WETTBEWERB ZUM NEUEN  
BAHNHOF GENF - CORNAVIN.

### Bahnhof-Wettbewerb Genf-Cornavin.

IV. Preis, 2500 Fr. Entwurf Nr. 64 „Canonica“.

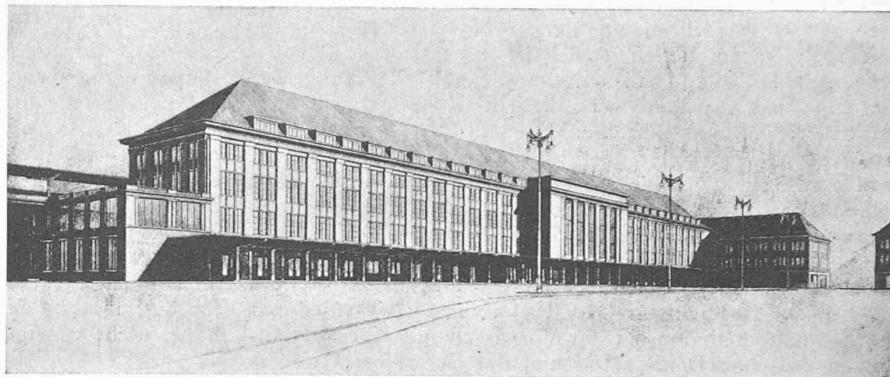
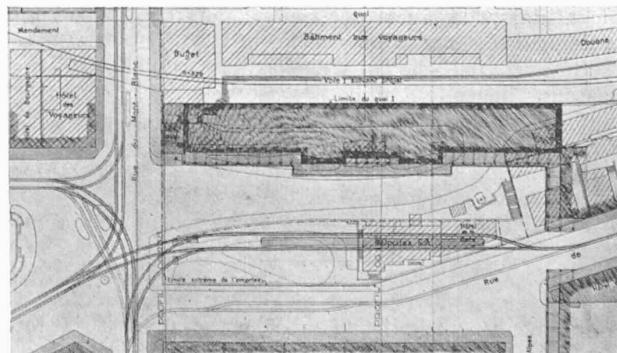
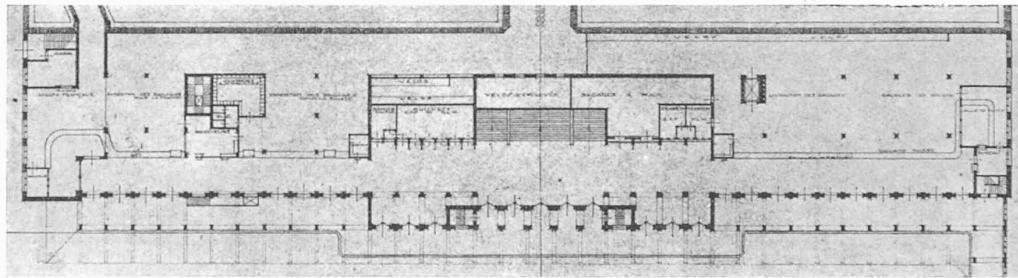
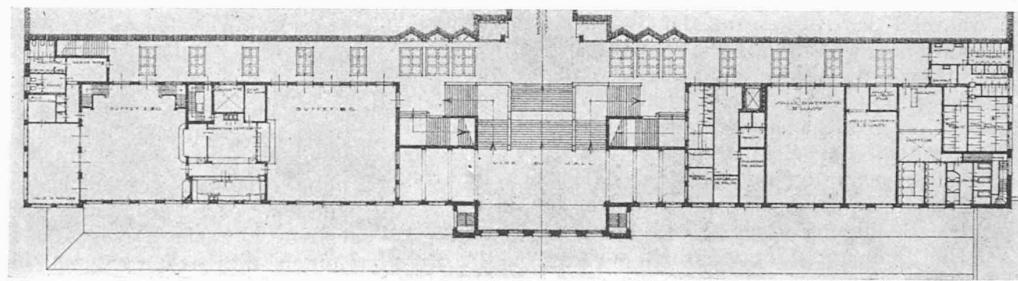
No. 64 (Canonica). L'étude générale de la place est bonne, exception faite de l'emplacement de la ligne du tramway.

Rez-de-chaussée: Le hall est trop allongé; il y a trop d'entrées. Les guichets à voyageurs, la librairie et les renseignements sont situés à contre-jour. La surface du local des guichets à voyageurs n'est pas suffisante. L'entrée et la sortie sont communes par le hall. La saillie de la marquise obligeant des points d'appui sur la place est gênante et obscurcit les locaux à bagages. Entresol: Abus d'escaliers. 1<sup>er</sup> étage: L'élargissement du quai I devant les escaliers est inutile.

Les façades sont d'une bonne ordonnance. L'indication des jours ne correspond pas aux locaux qu'ils éclairent. Le motif principal d'avant-corps est inutile.

Entwurf Nr. 10 „Billets s. v. p.“

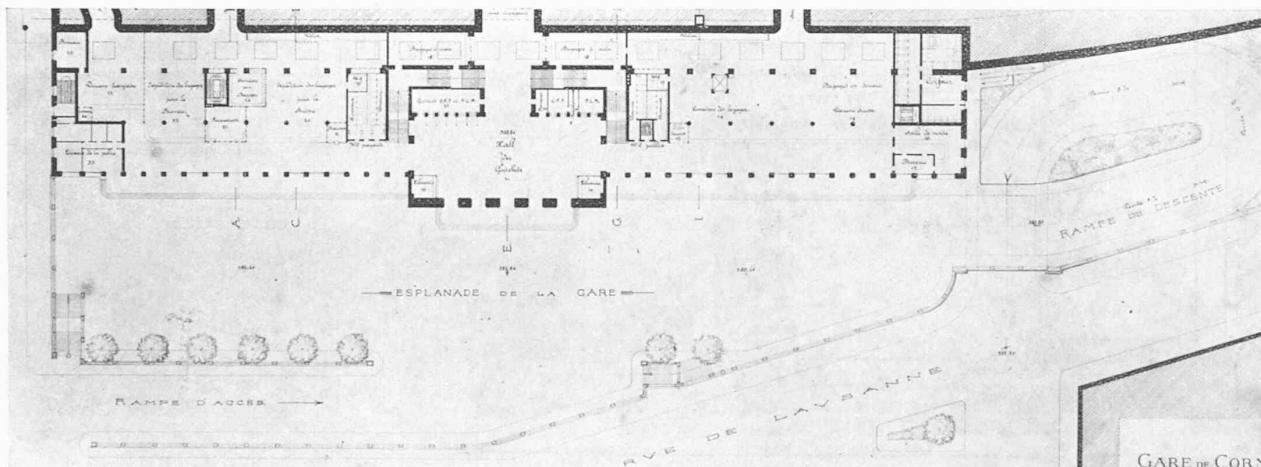
No. 10 (Billets, s. v. p.). Ce projet présente une solution avec plateforme au niveau du passage sous-voies; la plateforme manque de largeur, dans la partie N. E. en particulier, pour assurer la circulation et le stationnement des véhicules. La rampe de descente offre un mauvais débouché sur la rue de Lausanne et exige un grand sacrifice de terrain. L'expropriation indispensable de l'Hôtel des Familles augmente considérablement le coût.
